Mission régionale d'autorité environnementale

**Avis sur le projet d'installation d'une centrale agrivoltaïque
sur les communes de Vallentigny et de Hampigny (10)
porté par la société Calycé Sun**

Nom du pétitionnaire	Société Calycé Sun
Communes	Vallentigny et Hampigny
Département	Aube (10)
Objet de la demande	Demande de permis de construire d'une centrale agrivoltaïque au lieu-dit Ferme de l'échange : parc agrivoltaïque de l'Assaut .
Date de saisine de l'Autorité environnementale	1 ^{er} décembre 2025

Figure 3: Plan de masse du projet - Source : dossier du pétitionnaire.

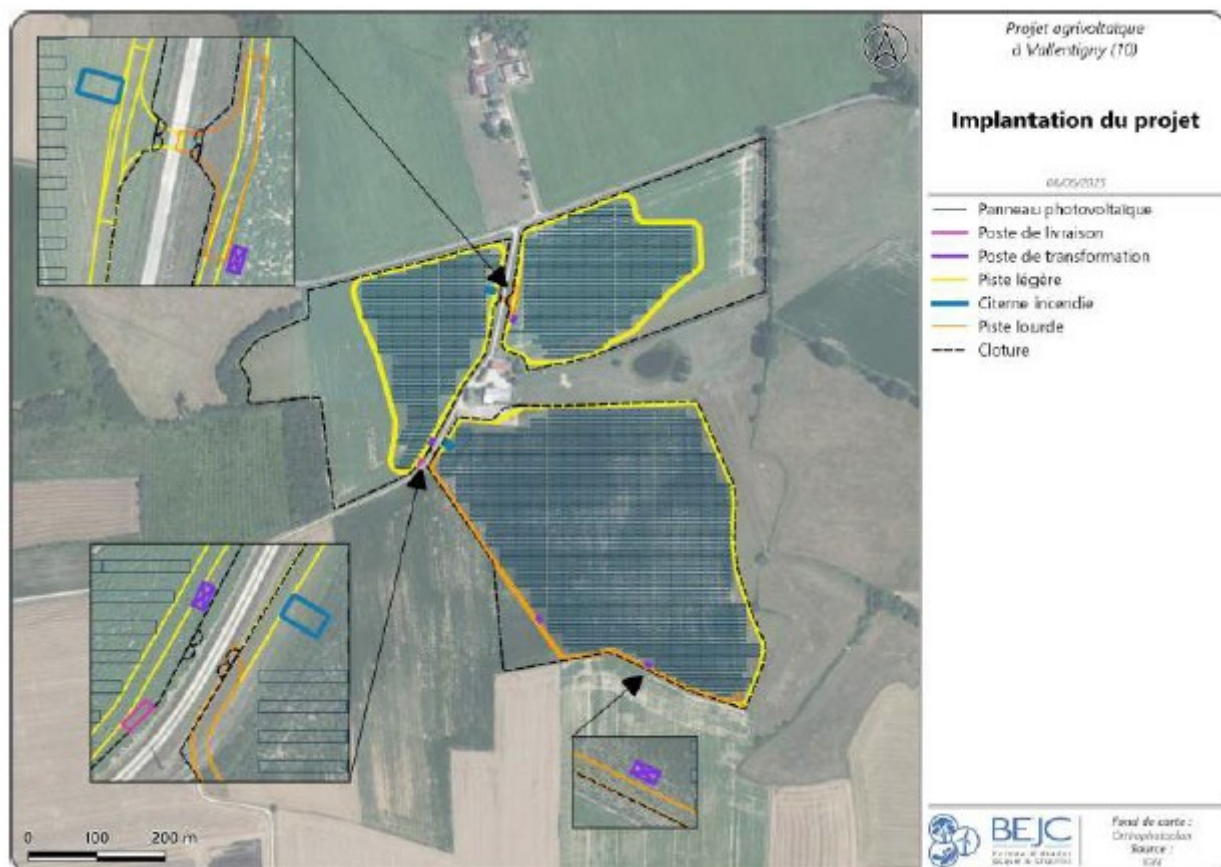
L'Ae s'interroge fortement sur les surfaces effectives du projet, compte tenu des discordances internes au dossier. Ainsi, d'après les éléments dont elle dispose, l'Ae en conclut que les 54 ha¹² de « foncier sécurisé » ou « non clôturés » correspondraient à la ZIP ou au-delà et que l'emprise totale clôturée du dossier est de 31,34 ha

L'Ae recommande au pétitionnaire d'expliquer la notion de « foncier sécurisé » ainsi que l'utilisation des 22,66 ha de « foncier sécurisé » ou « non clôturés » (54 ha – 31,34 ha).

Figure 4: Plan en coupe des tables fixes du projet - Source : dossier du pétitionnaire.

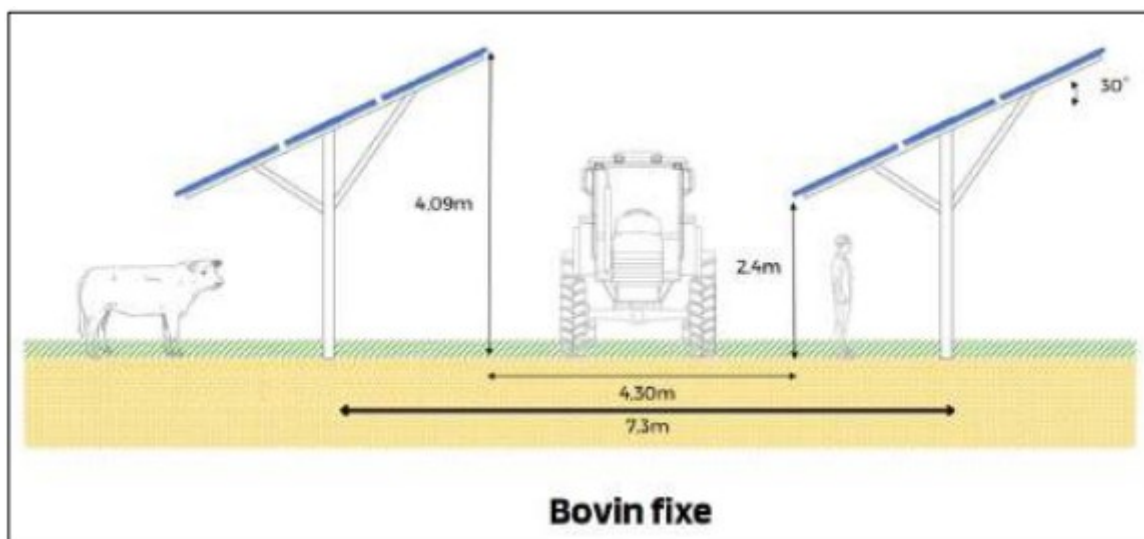
L'Ae relève que le dossier ne précise pas la profondeur de la nappe d'eau souterraine au droit du projet, ni la profondeur des 7 224 pieux supportant les tables photovoltaïques, et dont la profondeur doit être significativement plus importante que celle des pieux habituellement utilisés (1,50 m) puisque ces tables sont plus hautes que dans les projets photovoltaïques habituels et donc avec une prise au vent plus grande.

Compte tenu de la présence potentielle d'eau dans le sol, l'Ae attire l'attention du pétitionnaire sur le fait que la méthode d'ancrage des pieux peut être une source de migration de la pollution dans les eaux souterraines (notamment du zinc composant les tables), ou un conducteur de pollution en cas d'incendie par percolation vers la nappe et que d'autres types de fondations sont possibles limitant la percolation des pollutions (longrines, plots en béton...).

- ***explicitier ses choix techniques pour l'ancrage (nombre de pieux, profondeur des pieux, matériaux utilisés et résistance à la corrosion...) en comparant leurs impacts environnementaux, notamment au regard des risques de pollution des eaux souterraines ;***

Figure 6: Localisation des fermes et des premières habitations autour du site du projet -
Source : dossier du pétitionnaire.

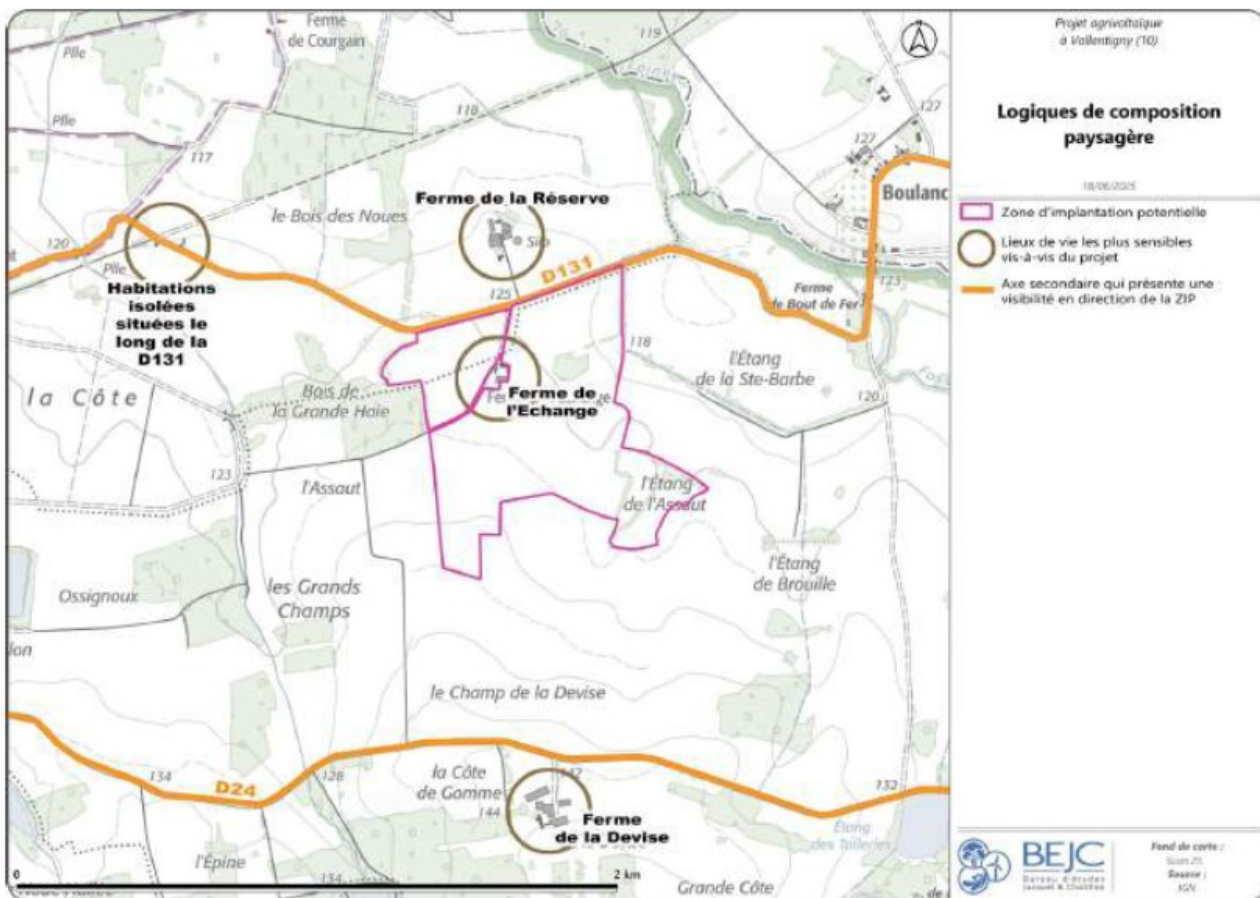
L'Ae ne suit pas les conclusions du dossier concernant les incidences « faibles à modérées » du projet de parc photovoltaïque sur la Ferme de l'Échange qui est située au centre du projet. Ceci, malgré le recul des tables photovoltaïques de 40 m au nord et à l'est de la ferme et l'absence de panneaux photovoltaïques à l'est de la ferme pour préserver les haies et l'étang. L'Ae observe que le dossier ne présente aucune mesure « ERC » pour éviter ou réduire l'encerclement de la Ferme de l'Échange.

Malgré les plantations de haies et de boisements prévus par le projet, l'Ae estime qu'il aura un impact visuel fort sur la route départementale RD131 (au nord du site) et sur la Ferme de la Réserve située en face du projet (à 150 m) au-delà de la RD131. De même, le site d'étude sera visible depuis la RD24 (830 m au sud du site) et depuis la Ferme de la Devise (970 m au sud du site).

La conclusion du pétitionnaire apparaît largement sous-estimée pour l'Ae, car le projet aura de forts impacts sur le paysage. Le projet ne prend pas en compte les sensibilités paysagères particulières du secteur concerné où toute installation est pérnante compte tenu du relief quasiment plat.

- **réévaluer les incidences du projet de parc photovoltaïque sur le paysage en prenant notamment en compte la proximité entre les installations photovoltaïques projetées, les 3 fermes (l'Échange, la Réserve, la Devise) et les routes départementales RD131 et RD24 ; prendre des mesures pour diminuer l'impact visuel sur cet environnement ;**
- **présenter les photomontages du projet avec un angle de 60° qui permet une meilleure appréciation de l'implantation du parc photovoltaïque dans son environnement ;**
- **adopter la même teinte (du gris au brun) de finition mate pour tous les éléments techniques, hormis les panneaux, y compris pour les 2 citernes en cas d'impossibilité de les enterrer.**
